Krajský úřad Jihomoravského kraje
Žerotínovo náměstí 3, 601 82 Brno

Vysvětlení zadávací dokumentace – XXII, XXIII, XXIV, XXV a XXVI

Rekonstrukce budovy Pionýrská 23, Brno

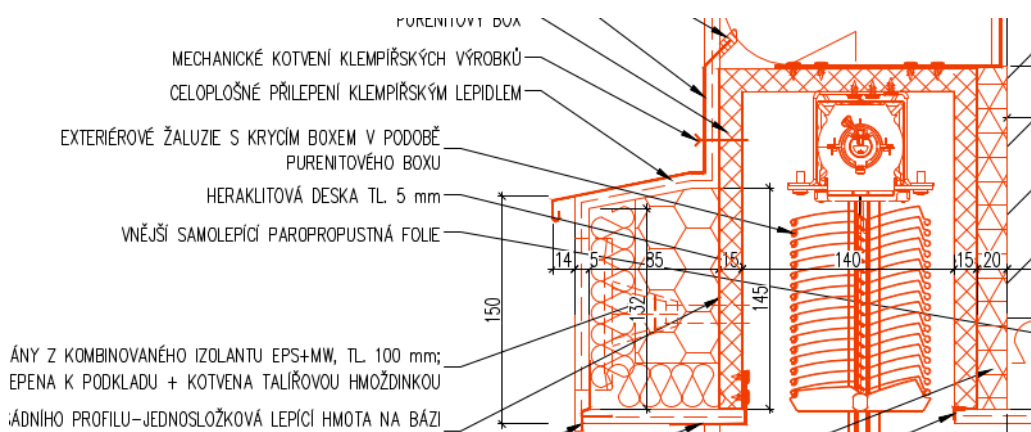
Prosíme o informaci, jaké je uvažováno ovládání dveří. Zda mají mít dveře křídlové pohony, které na základě impulsu od radaru dveře otevřou a uzavřou, případně, jestli budou dveře trvale otevřeny a jen na základě pokynu EPS se dveře uzavřou a nadále budou fungovat jako mechanické dveře se samozavíračem. (Rozdíl v těchto dvou variantách je ve statisících).

Zadavatel prověřil tento dotaz a konstatuje, že v požárně bezpečnostním řešení je v části 7.4 Požární uzávěry otvorů uvedeno následující:

Dveře na hlavních chodbách směřující do CHÚC typu B budou drženy trvale otevřené pomocí elektromagnetů nebo obdobných zařízení. Uzavírány budou mechanicky pomocí samozavírače od EPS po uplynutí času T1. K uzavření dojde také při ztrátě napětí.

Obdobný popis je uveden i dotčených dveří ve výpisech výrobků.
